工程指示 / 要求簡箋(E.I.)

工程指示編號：EI / 6186 / 23

工程名稱：將軍澳日出康城 11

工程項目：幕牆 有關落架問題 和 母料內有螺絲

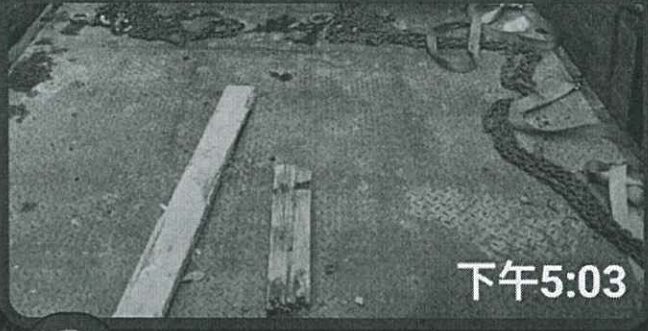
由於T2 ACAD廠落架表擺錯次序，剛剛才用天秤反好料，至今未裝12/F

由於T2 ACAD廠落架表擺錯次序，剛剛才用天秤反好料，至今未裝12/F

@Midi Gergoe @Midi Marco 大佬，幫忙叫廠跟跟，二寶今早已同廠反映，希望唔好再發生，好阻地盤安裝進度

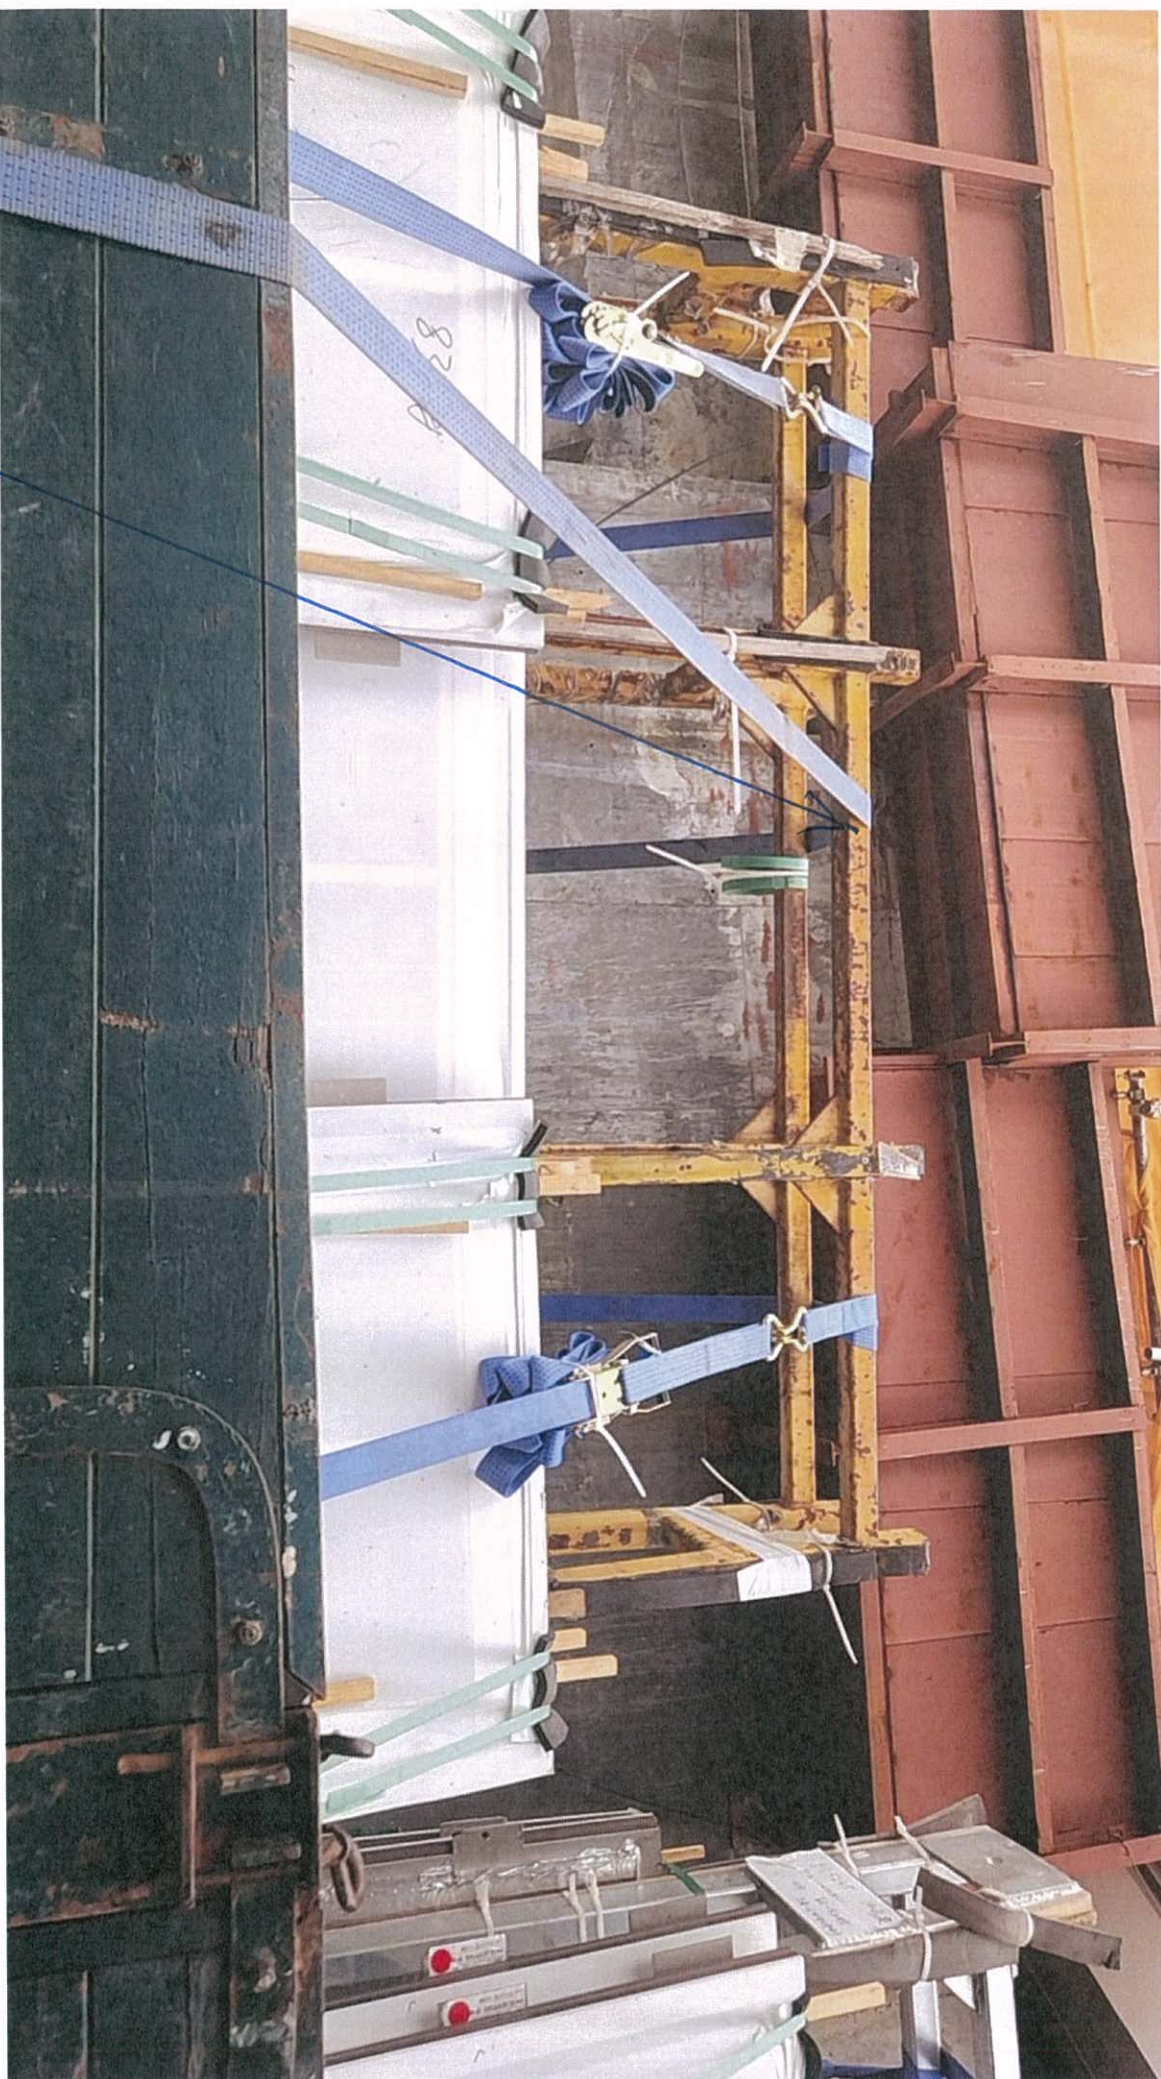
#2 零件已錯, 不能修理, 請勿再出, 生鏽有礙到地盤

#3

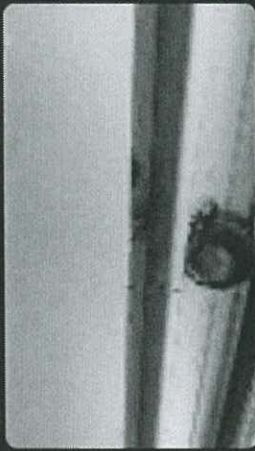
料内有螺絲

再次
发生

請再檢查
